**COMMISSION ROYALE DES MONUMENTS ET DES SITES
KONINKLIJKE COMMISSIE VOOR MONUMENTEN EN LANDSCHAPPEN**

Avis* de la C.R.M.S. émis en séance du 18 octobre 2017

- Un trajet RER pour les vélos alternatif

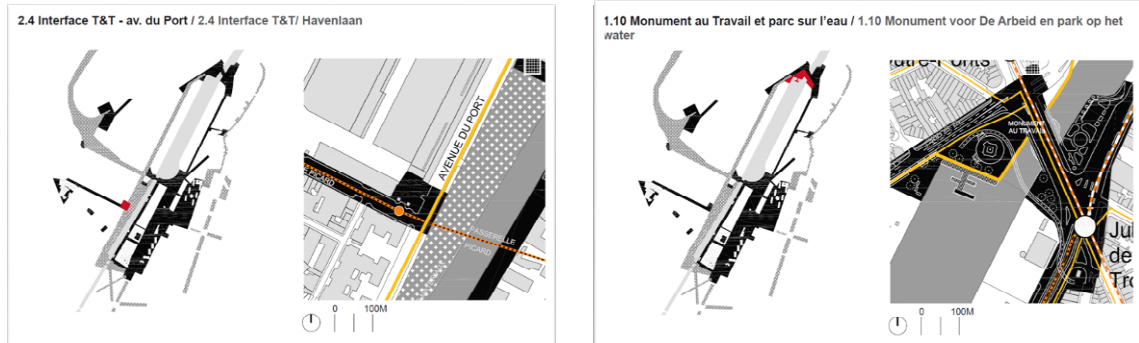
Le trajet a pour ambition de faciliter une liaison vélo entre le pentagone et le square Jules de Trooz (anc. pont de Laeken), ce qui est positif. Toutefois, compte tenu du contexte particulier du quartier maritime, les cyclistes viendraient à croiser une trentaine de sorties de camions et plusieurs sorties d'écoles, ce qui représente un inconfort et un risque d'accidents dont il ne semble pas être tenu compte. Le projet ne semble par ailleurs pas prendre en compte les nouveaux développements du site de Tour et Taxis (voiries à définir).

Dans ces conditions, la Commission plaide pour l'étude d'un trajet RER vélos alternatif, par exemple en rive droite. Il s'agit d'explorer l'opportunité de récupérer l'ancienne allée Verte, qui apparaît aujourd'hui comme un ensemble très peu qualitatif constitué de l'actuelle allée Verte de type autoroute urbaine, d'une allée Verte résiduelle (coincée entre Willebroeck et Hélicopter) et du parc Maximilien. De manière générale, l'étude d'un trajet RER vélos à cet endroit de Bruxelles ne peut se limiter au seul tronçon de l'avenue du Port et de la rue Claessens mais doit être envisagée à une plus grande échelle et coordonnée à l'ensemble des projets en cours et/ou à l'étude aux abords de l'avenue du Port.

BRUXELLES. Cantersteen, 1.

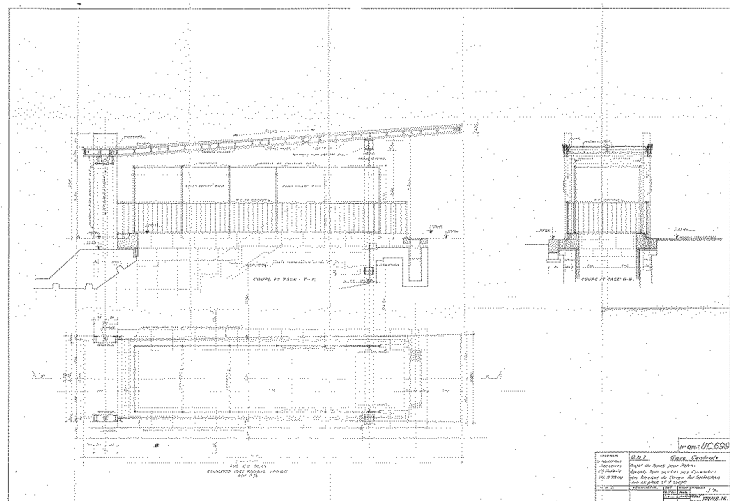
La CRMS estime que l'auvent fait partie intégrante de la Gare Centrale inscrite sur la liste de sauvegarde, au même titre que toutes les autres communications souterraines, couloirs, escaliers, quais, sorties / entrées ainsi que de leurs édicules. Il présente d'ailleurs des qualités intrinsèques qui correspondent aux qualités de la Gare Centrale qui lui ont valu d'être inscrite sur la liste de Sauvegarde. La CRMS demande sa conservation et l'adaptation de la procédure à son statut sauvegardé.

En outre, considérant l'état de conservation de l'auvent, dont subsistent tous les éléments structurants, et considérant l'existence du tunnel souterrain pour piétons, la CRMS défend la réouverture de cet accès, à terme. Son implantation permet un accès facile à la rue des Sols et aux futurs occupants de l'ancienne Banque Belgoise et du bâtiment Arcadia.

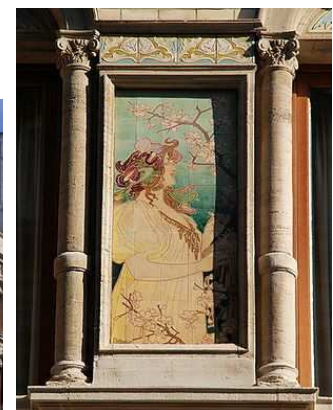
Op deze foto is rechts de eerste van de 2 etalages zichtbaar die nog herbouwd moeten worden na de sluiting van de Galerie Saint-Honoré en waarvan precies de laatste overeenkomt met de toegevoegde travee.
